Comisión Técnica Interinstitucional para la Gestión de Acuíferos
Minuta CI-001-2017

Fecha: 1 febrero del 2017, 8:30 am

1. Acuífero Sardinal

1) Respuesta a NOTA AAG-02-11-2016-01

Figura 4. Gráficos de comportamiento de niveles del acuífero Sardinal actualizado a diciembre 2016

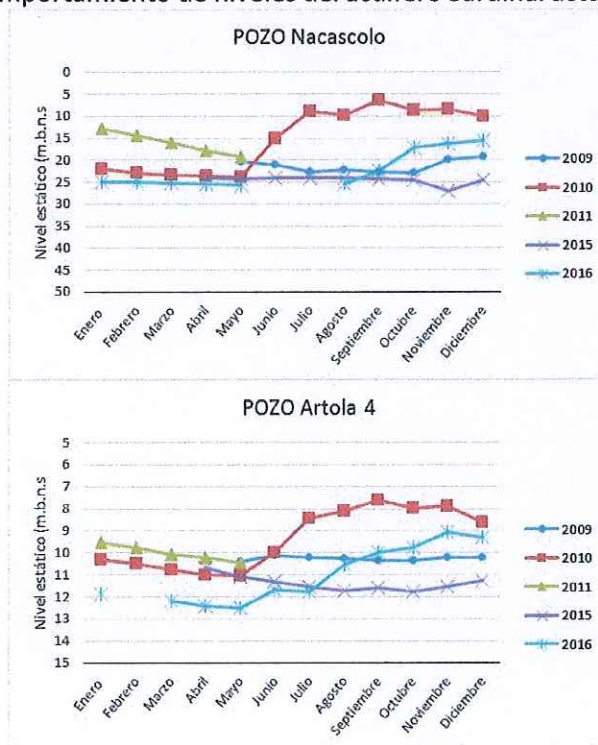
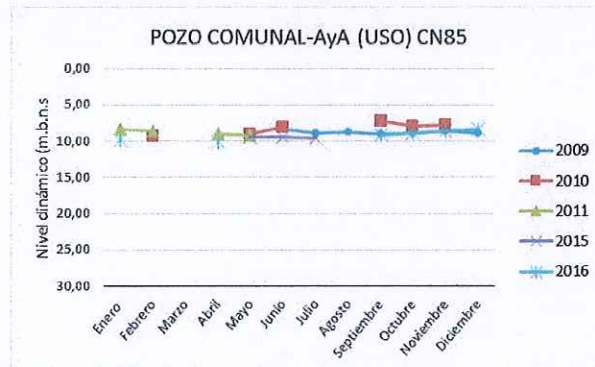
2. La base de las conclusiones se fundamenta en un Monitoreo incompleto y parcial que, a pesar de eso, arroja datos preocupantes sobre la pérdida de reservorio del Acuífero Sardinal. El documento señala que durante el 2010 – 2011, aproximadamente, a lo largo de un periodo de 27 meses, se realizó un monitoreo del nivel freático de 36 pozos, sin que se aporte el Informe Técnico sobre el mismo. Luego, durante el periodo 2012 – 2015, no se realizó monitoreo de ningún tipo, para que, durante parte del 2015 y el 2016 se retomara el monitoreo de SOLO 8 pozos de los 36 originalmente analizados. Al respecto, no queda claro la razón por la cual únicamente se analizan solo el 22 % del total de la muestra original, ni tampoco, cuál fue el criterio que imperó para seleccionar esos ocho pozos utilizados en el monitoreo. Pese a eso, lo que es posible concluir respecto a los gráficos comparativos de esos 8 pozos, respecto la profundidad del nivel freático para los periodos: 2009 – 2010, 2010 – 2011 y 2015 – 2016, es que, efectivamente se verifica una situación de importante reducción del general del nivel freático del Acuífero Sardinal que, definitivamente, no puede ser calificada como “poco significativa”, como se hace en el informe en cuestión. En la Tabla 1, el autor ha elaborado, a partir de los gráficos de los 8 pozos, una rápida comparación de la REDUCCION neta que ha tenido el Acuífero Sardinal, utilizando como base la profundidad del nivel freático del periodo 2015 – 2016. Como se puede ver, respecto al periodo 2009 – 2010, el nivel freático se ha profundizado, en promedio 1.5 metros.

Por su parte, respecto al periodo 2010 – 2011, la profundización promedio es de 4,4 metros, alcanzando en algunos de los pozos medidos, hasta 10 metros de profundización. Es importante aclarar que el hecho de que en nivel freático se profundice puede deberse a fluctuaciones estacionales, no obstante, el hecho de que su promedio muestre esa situación en el tiempo (en este caso, para un periodo de cerca de 5 años), puede significar una tendencia que podría estar relacionada con un pérdida de la recarga (disminución del agua que se infiltra por falta de lluvia o impermeabilización del terreno), mayor explotación del agua subterránea o una combinación de ambos factores.

En el caso del Acuífero Sardinal, la tendencia de profundización del nivel freático debe llamar la atención y, a criterio del autor, no debería ser calificada como “poco significativa”, en particular porque no se valora su proyección respecto al tema de cambio climático para los años futuros. Sobre este tema, cabe señalar que las proyecciones de Cambio Climático para la región del Pacífico Norte del país indican que la tendencia de disminución de precipitaciones se incrementará en el futuro (ver por ejemplo: SICA – CCAD (2011)2), de manera que, esa tendencia de reducción del reservorio del Acuífero Sardinal, como de otros acuíferos en la zona de Guanacaste, es muy probable que se acentuará en el futuro próximo.

En relación a lo indicado por el Dr. Astorga de *“la tendencia de profundización del nivel freático debe llamar la atención y, a criterio del autor, no debería ser calificada como “poco significativa”*, se indica lo siguiente:

No es válida la comparación realizada en la tabla 1, denominada comparación de la reducción neta que ha tenido el acuífero Sardinal, utilizando como base la profundidad del nivel freático 2015 y 2016, respecto a los periodos 2009-2010 y 2010-2011, por lo siguiente:

- a. Se mezcla en la comparación, años con condiciones de precipitación diferente con eventos de sequía o de lluvia extremas.
- b. Se mezcla en la comparación, pozos con condiciones geológicas e hidrogeológicas diferentes

Por lo tanto no hay un análisis integral de las condiciones climáticas con las hidrogeológicas, en el análisis comparativo presentado en la tabla 1 y que corresponde al fundamento sobre las aseveraciones realizadas por el Dr. Astorga.

El análisis de datos y las conclusiones del informe "ANÁLISIS DEL IMPACTO DE LA SEQUÍA EN EL ACUÍFERO SARDINAL 2015" cuentan con el nivel científico y técnico adecuado para la toma de decisiones, los gráficos actualizados a diciembre del 2016 (figura 4 y Anexo 1) muestran claramente que el acuífero de Sardinal recupero los niveles registrados de los años con comportamiento de precipitación normal (año 2009).

Instituto Costarricense de Acueductos y Alcantarillados
 UEN Gestión Ambiental - Área Funcional de Hidrogeología
 FIGURA 1 Mapa de usos de suelo 2016 - Acuífero Sardiná
 Enero 2017

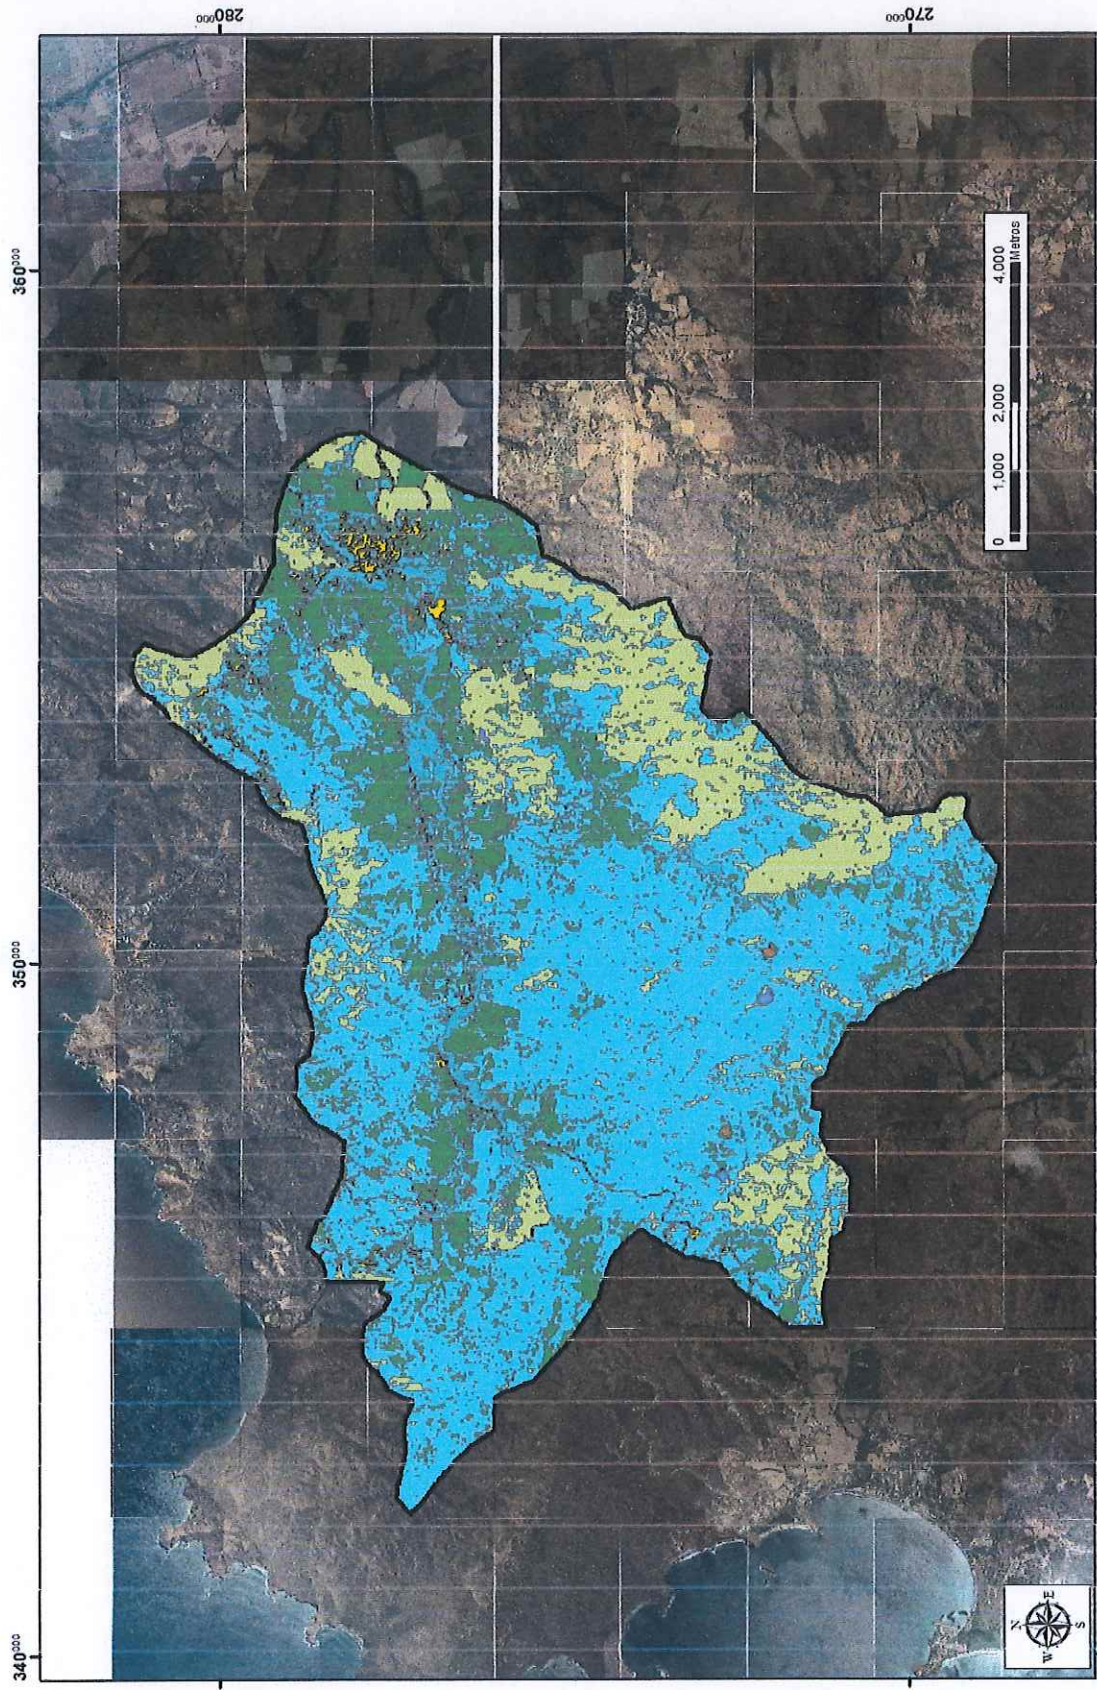
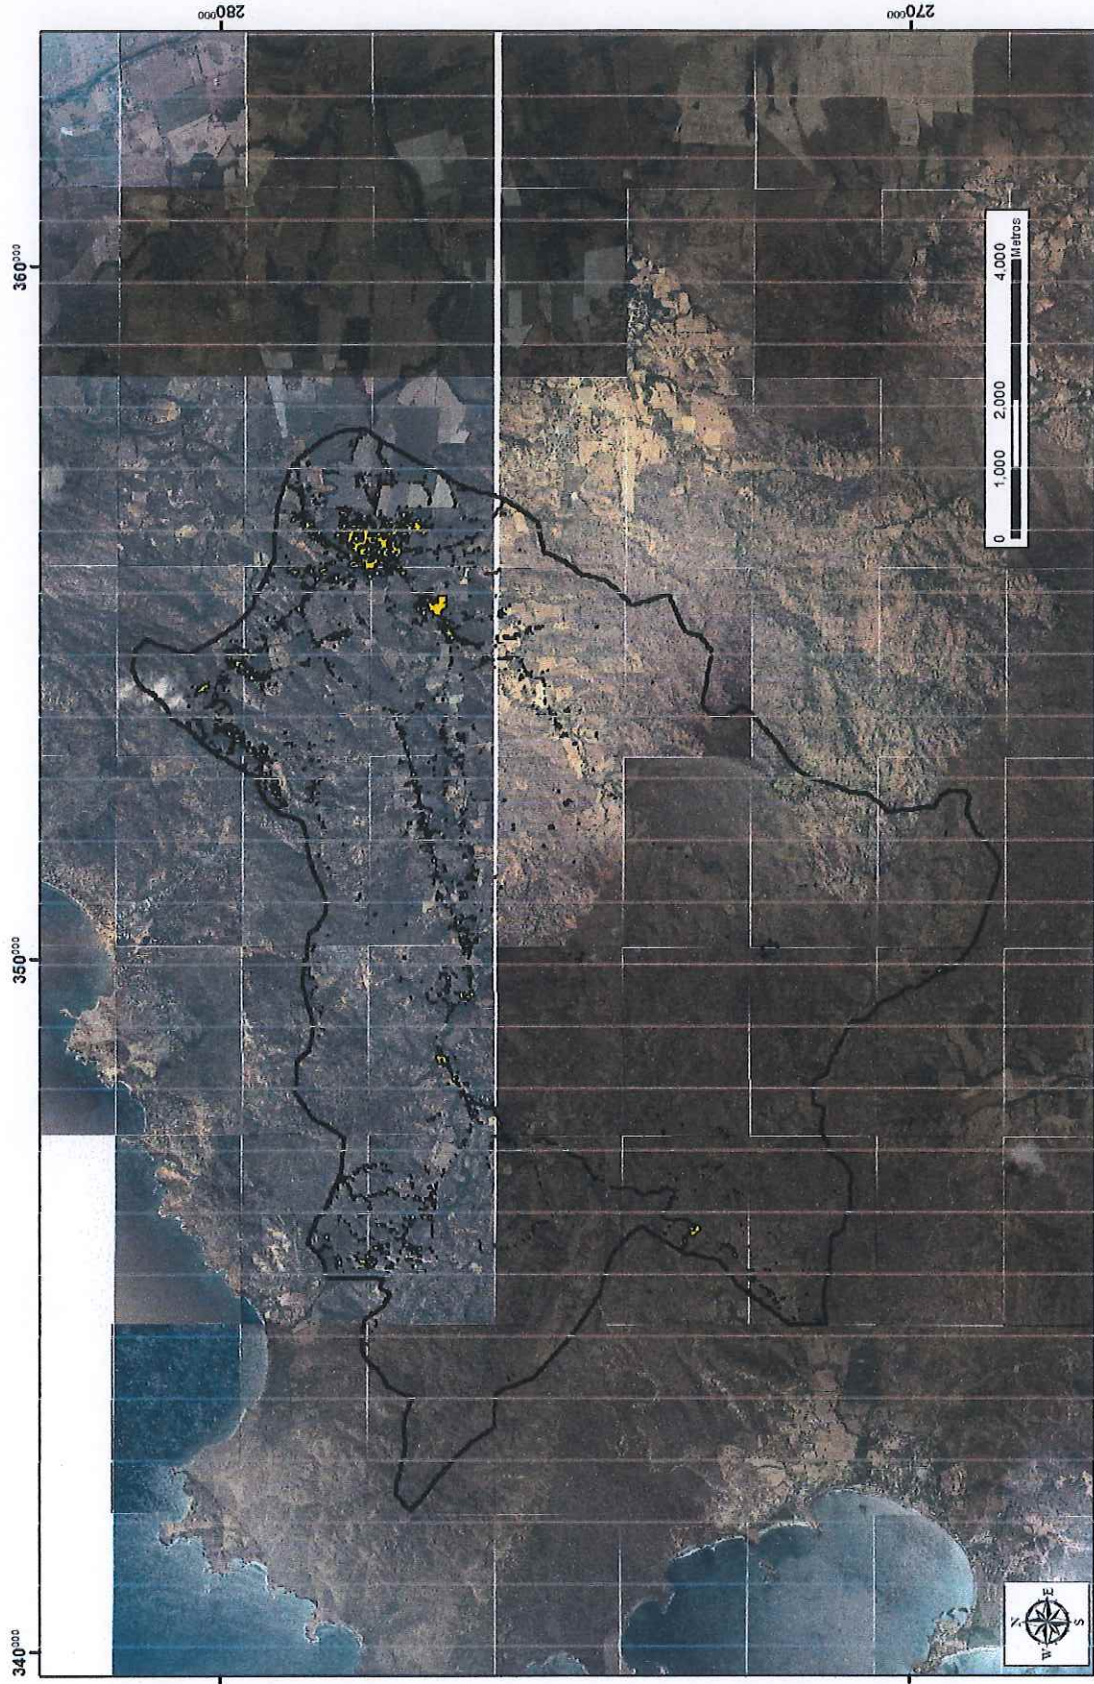
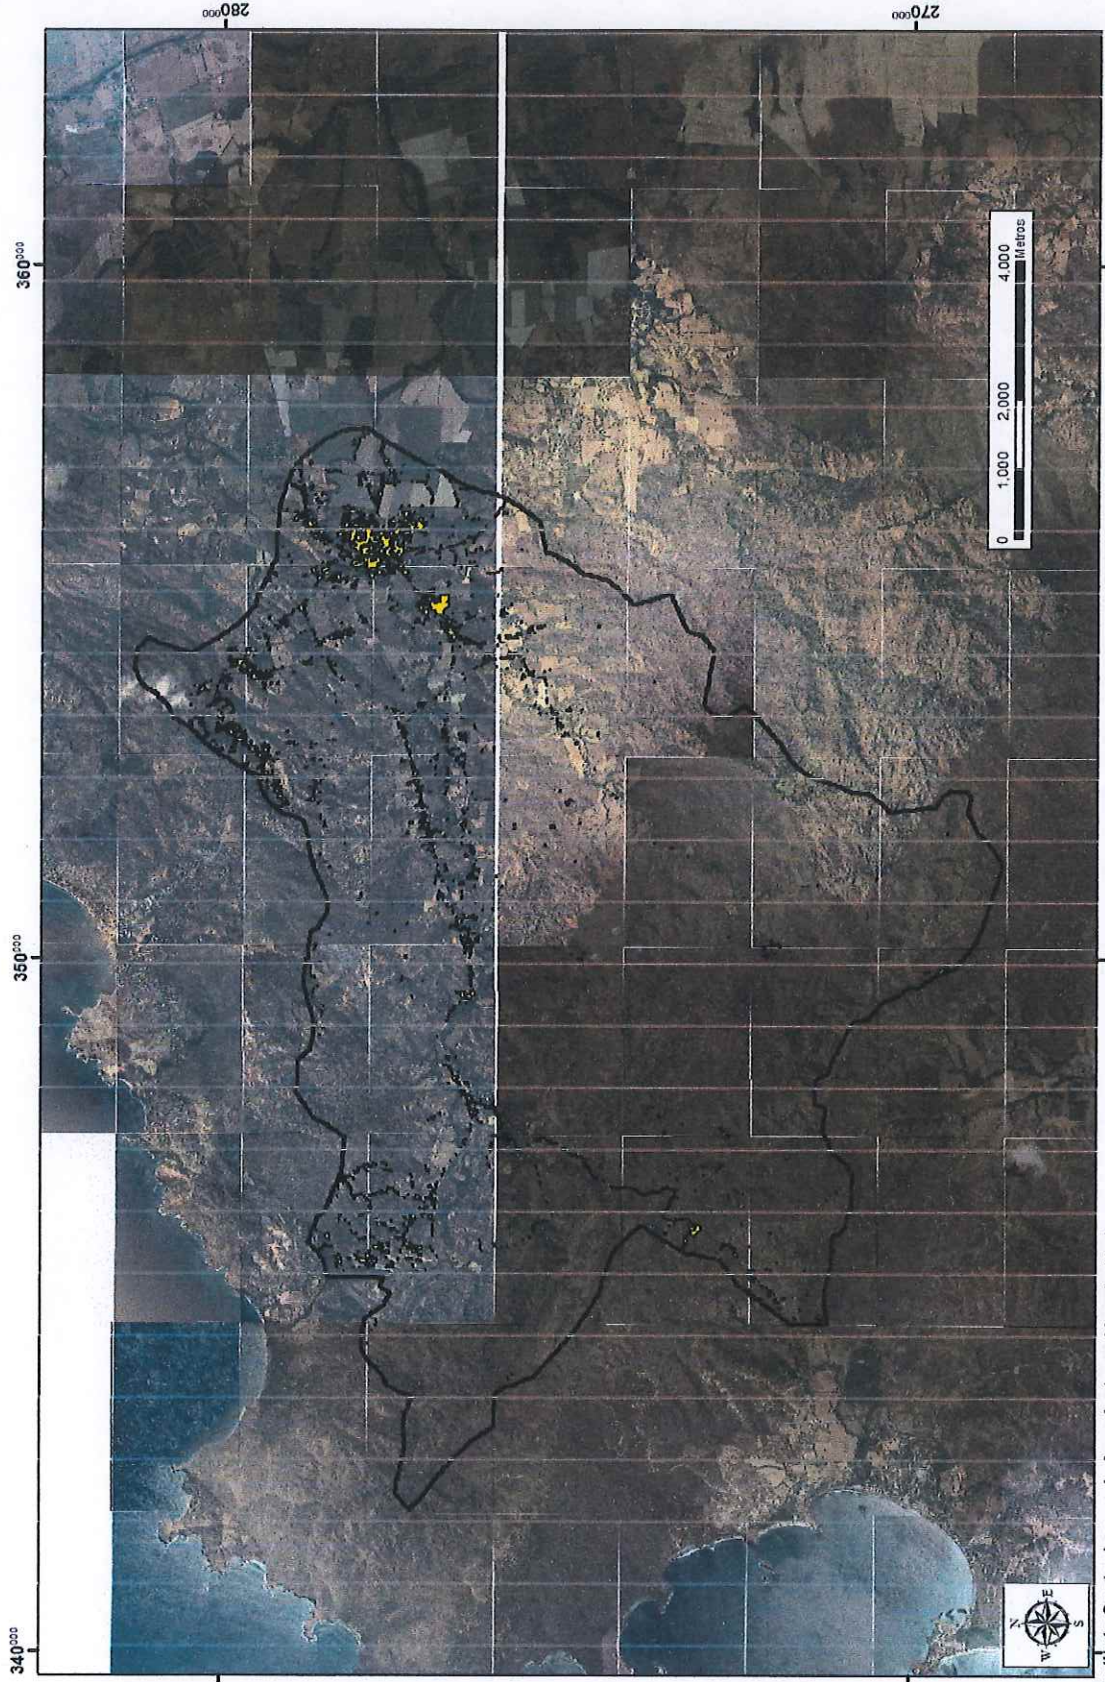
En relación a las variable de uso del suelo que menciona el Dr. Astorga, se cuenta con la imagen de clasificación de uso realizada por el laboratorio de HIDROCEC de la Universidad Nacional, del 14 de abril del 2016, donde utiliza una imagen del satélite Sentinel-2, tomada en pleno verano. Es una clasificación supervisada con una precisión de 83% y un Kappa de 0.72. El identificador de la imagen que se usó es: S2A_OPER_MSI_L1C_TL_MTI__20160414T210823_A004241, resultando en la siguiente clasificación (Figura 1):

A partir de la información aportada por el Laboratorio HIDROCEC-UNA (oficio UNA-LI-HIDROCEC-OFIC-1-2017), se procedió a realizar un análisis comparativo empleando una muestra del Uso Urbano, del 2016 (Figura 2) con una muestra del Uso del suelo urbano empleando la ortofoto del PRCR 2005-2007 SNIT (Sistema Nacional de Información Territorial) (Figura 3). Para visualizar la evolución del uso de suelo durante este período (2005/2007-2016), donde resultó que el área cubierta por el uso urbano para el año 2005/2007 era de 1,88 km², y para el año 2016 el área resultante es de 2,02 km². Con lo cual se observa una variación no significativa en el área del uso de suelo urbano de 0,14 km² (140000 m²), lo cual equivale a 0,15 % del área total (94,42 km²). A partir de esto se indica que esta leve variación no afecta de manera significativa el balance de agua en el acuífero.

Instituto Costarricense de Acueductos y Alcantarillados
 UEN Gestión Ambiental - Área Funcional de Hidrogeología
 FIGURA 5 Mapa de pozos - Acuífero Sardinial
 Enero 2017

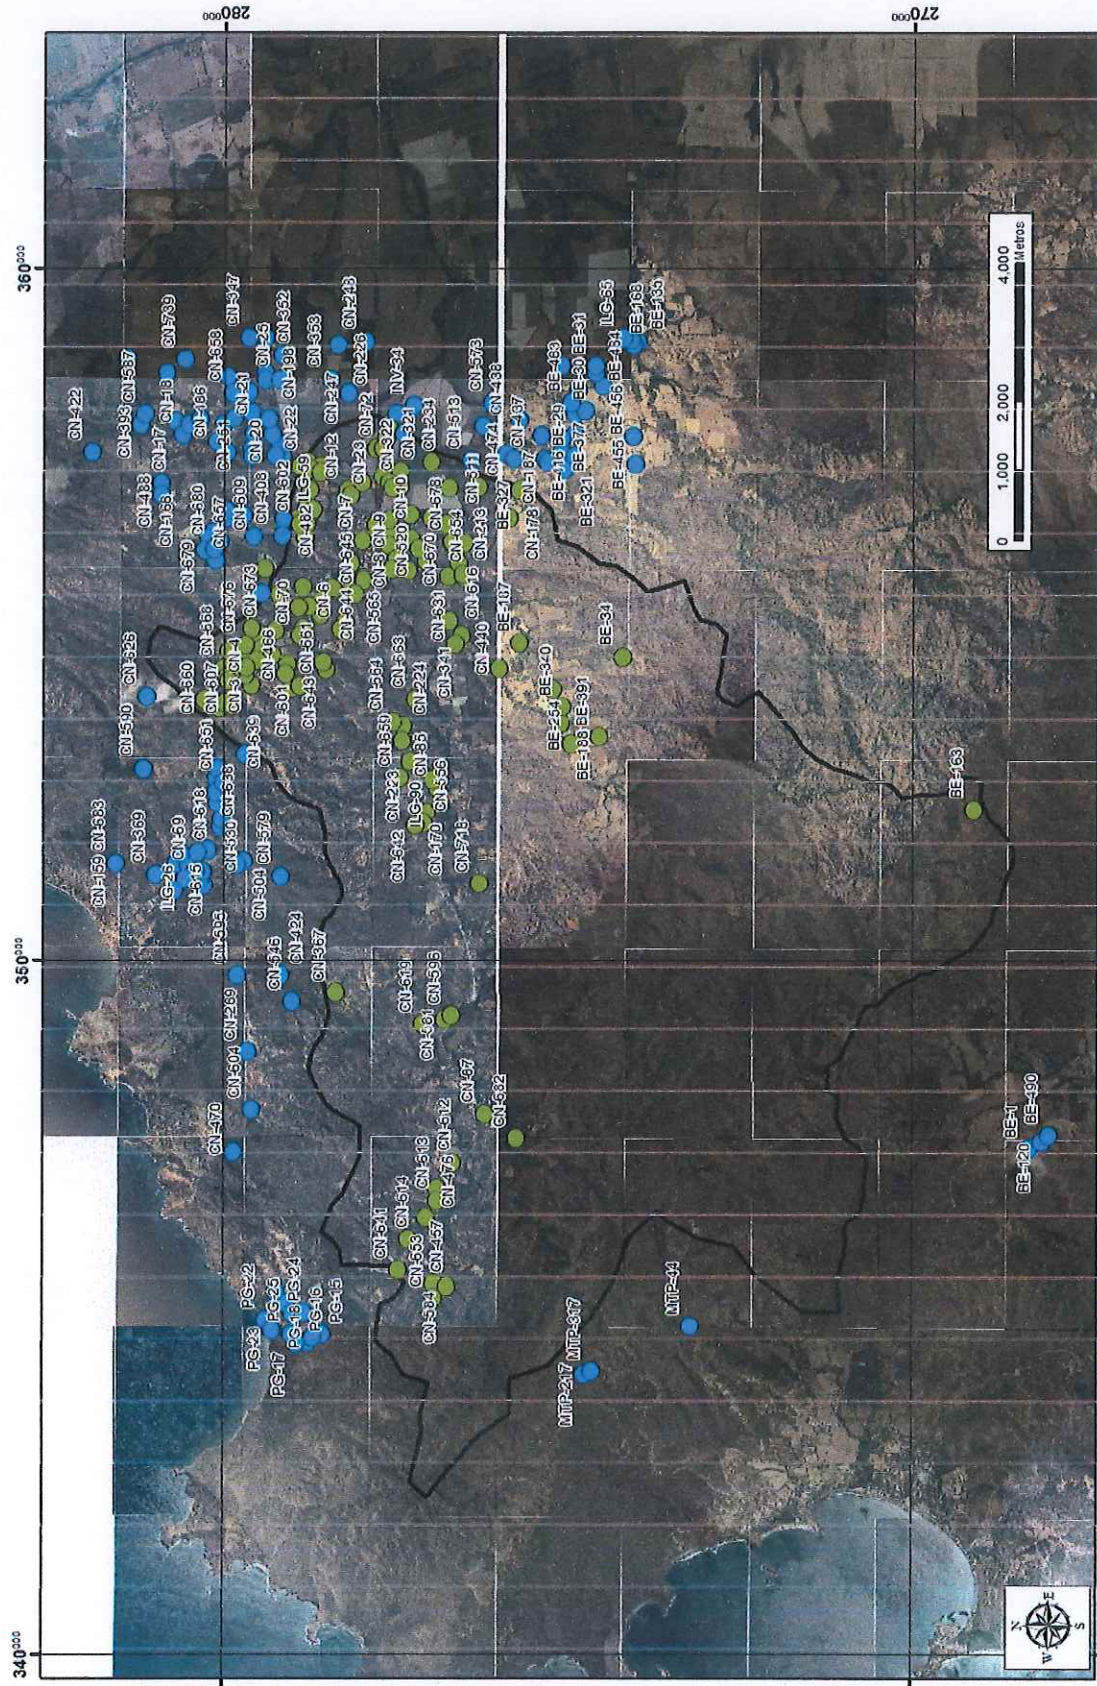
- 1) En cuanto a la interrogante de pozos nuevos planteada por el Dr. Astorga indicada en el Anexo 1 y el mapa del Anexo 2, se aclara lo siguiente:

- I. Se ubicaron los pozos del cuadro del anexo 1 en un mapa con la delimitación del acuífero Sardinal, en el que se identifica que muchos de los pozos presentados se encuentran fuera del acuífero.

En relación a la información de los pozos citados por el Dr. Astorga se concluye que de los 279 indicados en el anexo 1 de su oficio enviado, 136 de los pozos están fuera del área del acuífero y el resto según recomendación del informe “ANÁLISIS DEL IMPACTO DE LA SEQUÍA EN EL ACUÍFERO SARDINAL 2015”, avalado por el CTI mediante acuerdo CI-002-2016 del 18 de mayo del 2016, están en proceso continuo de verificación tanto en gabinete como de campo.
